## B360 ACTUALIZACIONES EN PC v0.9.177 – APP 5.6Beta4 (26/06/2026)

El Fw del MF09 correspondiente a estos cambios es Fw 1.2

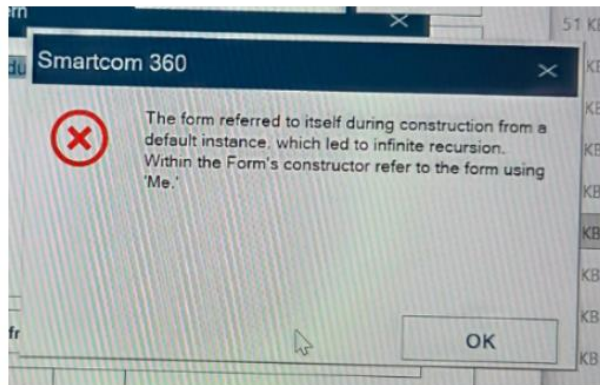
A partir de un error enviado a Jesús Carreño por un cliente:

- Este error que se muestra por pantalla.

Es un problema de índices en el código, ya está corregido. A partir de la v0.9.177 funcionará correctamente.

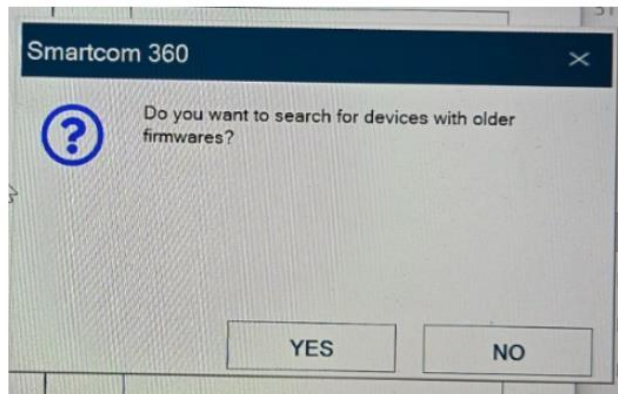
- Este mensaje:

Desde la versión 0.8.9 de Smartcom se empezó a trabajar con el modo de verificación de compatibilidad. Toda la información está recogida en el PDF "**Smartcom 360 v0.8.9 y APK 3.11.pdf**", incluyendo el mensaje que se muestra en pantalla.

Se introdujo una nueva trama, denominada "**WHO**", para determinar de forma rápida con qué tipo de dispositivo se está intentando establecer conexión.

Lo primero que se hace es enviar esta trama WHO. Si el dispositivo no responde, se asume que se trata de un dispositivo con una versión de firmware anterior a la implementación de la verificación de compatibilidad y, por ello, se muestra ese mensaje. El problema es que, si la baliza no responde, el proceso finaliza por *timeout*, pero no podemos determinar con certeza si la causa es un firmware antiguo o si la baliza está conectada a otro puerto, apagada, mal conectada o si el cable está defectuoso. Simplemente, no hay respuesta.

El firmware 1.17 sí incluye la trama WHO, por lo que realmente no puede considerarse un firmware "antiguo"; simplemente no se ha podido recibir respuesta a dicha trama. Si esto ocurre de forma recurrente, se debe tratar de un problema de comunicación.

En este caso, el problema no es del software. Lo único que podría hacerse es modificar el texto del mensaje si consideráis que no resulta lo suficientemente descriptivo.
